OGGETTO: REALIZZAZIONE DI UN IMPIANTO EOLICO SITO NEL COMUNE DI BUTERA (CL) DENOMINANO "FIAGIO WIND" DELLA POTENZA DI 30MW E RELATIVE OPERE DI CONNESSIONE

Procedimento: Procedura di Valutazione impatto ambientale (VIA) ai sensi dell'art. 23 del D.Lgs. 152/06e ss.mm.ii.

IL PRESENTE PARERE N. 572 DEL 12/06/2026

SOSTITUISCE IL PARERE n. 331 del 14/04/2026

Inquadramento generale dell'area di progetto con indicazione dei punti di ripresa fotografica

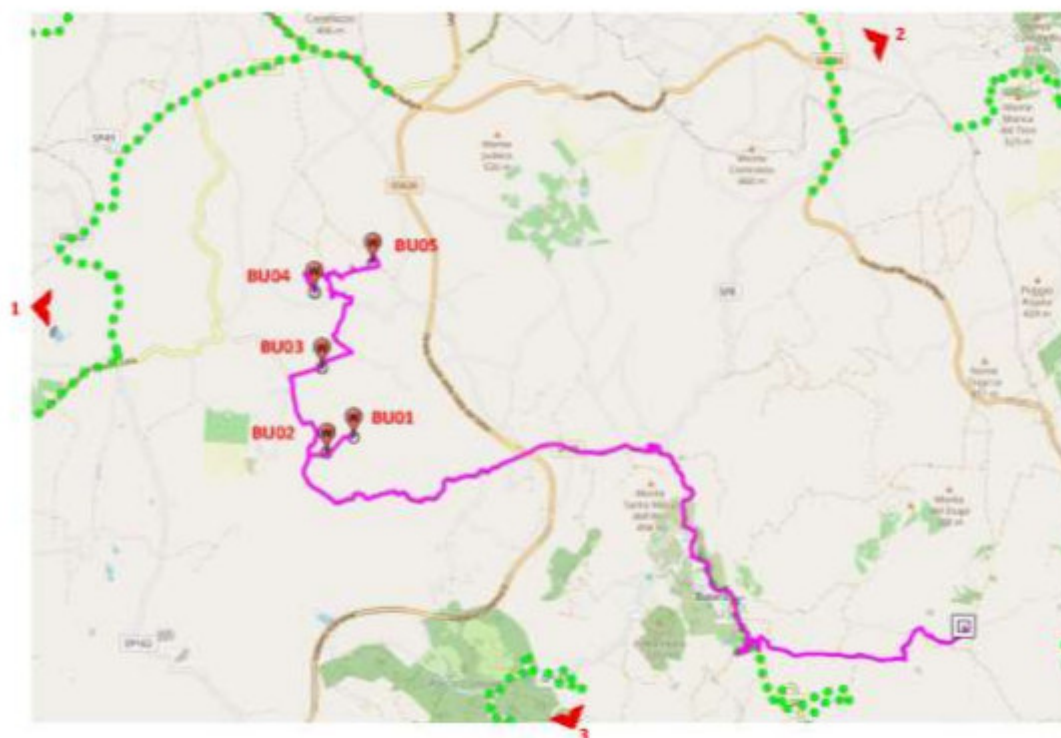
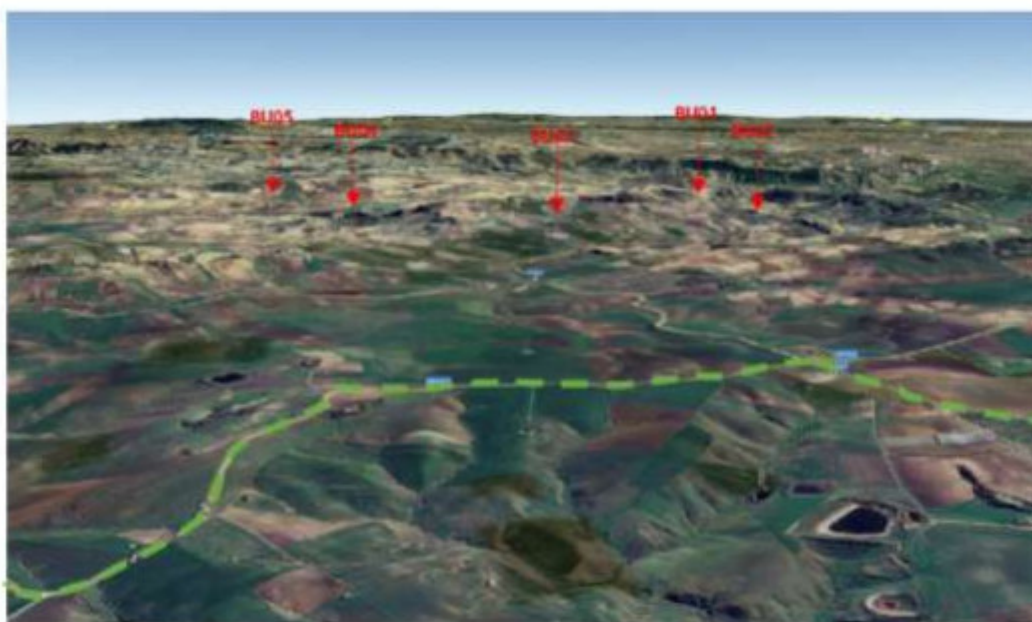
(ii) Rappresentazione dello stato attuale dell'area d'intervento effettuata attraverso ritrazioni fotografiche "a volo d'uccello", da luoghi di normale accessibilità e da punti e percorsi panoramici. Si riporta di seguito un inquadramento generale dell'area d'impianto con i relativi punti di ripresa fotografica. Si evidenzia che il tratteggio puntinato (...) e tratteggio in verde (...) indicati nelle figure seguenti indicano i punti e percorsi panoramici:
